תעודת בדיקה מספר 7652305771

ספק כח לציווד טכנולוגי
הדגם הנבדק : GTM96180-1807-2.0-T3 ספק כח ממותג
יצרן : GLOBTEK
ארץ יצור : סין

מהות הבדיקה: בדיקת דגם במסגרת בדיקות שוק: אימות תעודה להכרה

נבדק לפי התקנים הבאים:
ת"י 62368 חלק 1 - ציווד שמע/חוזי, ציווד טכנולוגיות המידע והתקשורת: דרישות
בטיחות מדצמבר 2024, גליון תיקון מספר 1 דצמבר 2024
פירוט הסעיפים שנבדקו בגוף התעודה

תאור מורחב של המוצר

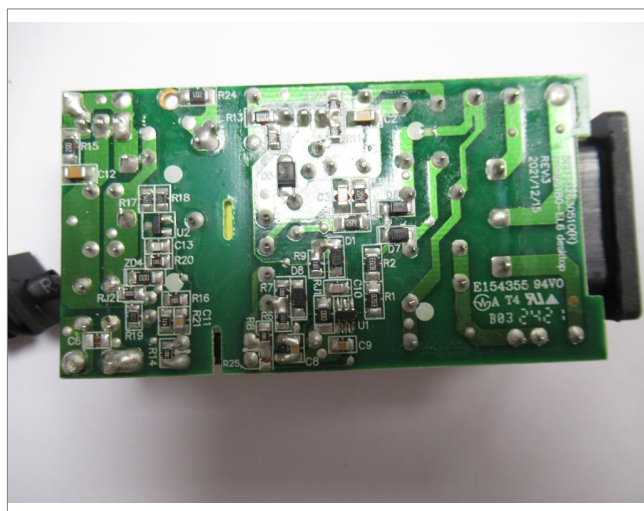
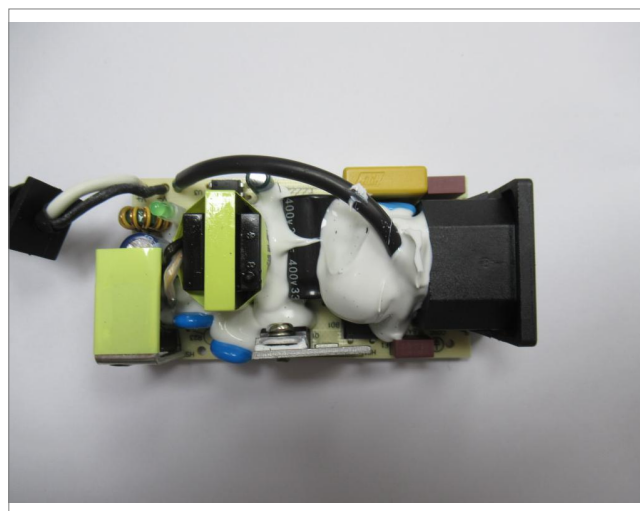
4.1.15 סימונים והוראות

מספר סעיף	תאור סעיף	הערה	ליקויים	מסקנה
4.1.15	סימונים והוראות		יש לתרגם את כל האזהרות שעל גבי המוצר לשפה העברית ולהוסיף אותם על גבי המוצר.	לא מתאים
5.4.9.2	בדיקת חוזק חשמלי - בדיקות שגרה			מתאים
5.5	רכיבים כאמצעי הגנה			מתאים
5.6.6	התנגדות מערכת רציפות הארקה המגן			לא ישים
201	מוניעת הפרעות אלקטרומגנטיות			מתאים
201.1	פליטת הפרעות אלקטרומגנטיות לפי ת"י 961 חלק 32			מתאים
201.2	חסינות הציווד להפרעות אלקטרומגנטיות לפי ת"י 961 חלק 35			מתאים
7042	מחברים לזינה	המוצר הגיע לבדיקה ללא תקע זינה.		לא בוצע
7070	פתיל זינה	המוצר הגיע לבדיקה ללא פתיל זינה.		לא בוצע
